2020年2月7日  
アドバンテック株式会社

## ADAM-4118-AE 終息のお知らせ

この度、ADAM-4118-AE リモート IO モジュールが終息いたしますのでご案内いたします。

ADAM-4118-B.

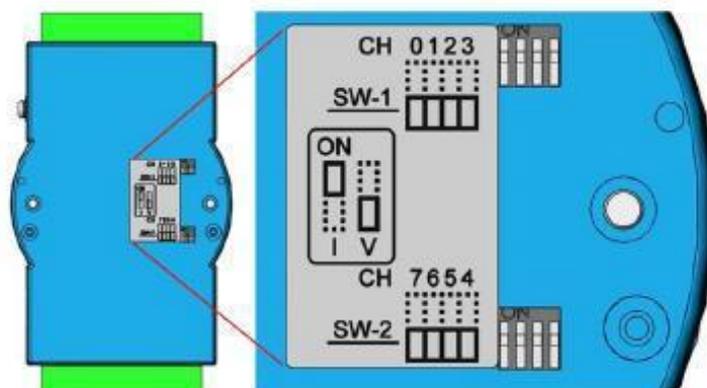
ADAM-4118-B は、ピンアサインや機能において ADAM-4118-AE と互換性があります。さらに、いくつかの仕様については強化されており、機能も追加されています。主な強化されている点は次の表のとおりとなります。

ADAM-4118-AE	ADAM-4118-B
通信インターフェイス	RS-485	RS-485, <b>Micro USB</b>
電流/ 熱電対 (電圧) 入力の レンジ切り替え	ジャンパー (ケースを開けて設定)	<b>スイッチ設定</b> <b>(ケースを開ける必要がない)</b>

### Micro USB インターフェイス

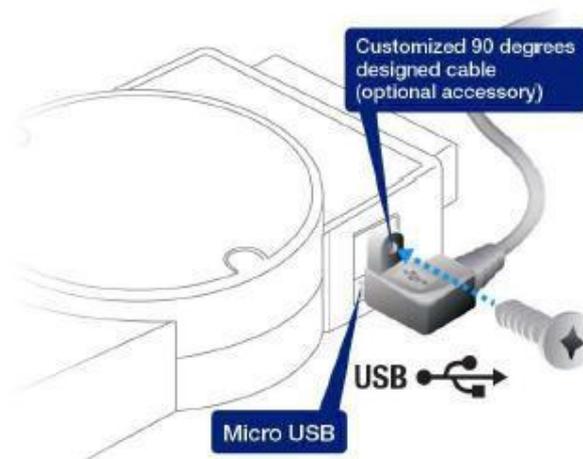
ADAM micro USB インターフェイスは標準の micro USB ケーブルに対応しています。Advantech は、接続を確かにするため 90° の micro USB - type-A USB ケーブルを提供しています。(ケーブルはオプションのアクセサリです。96PD-YH3874)
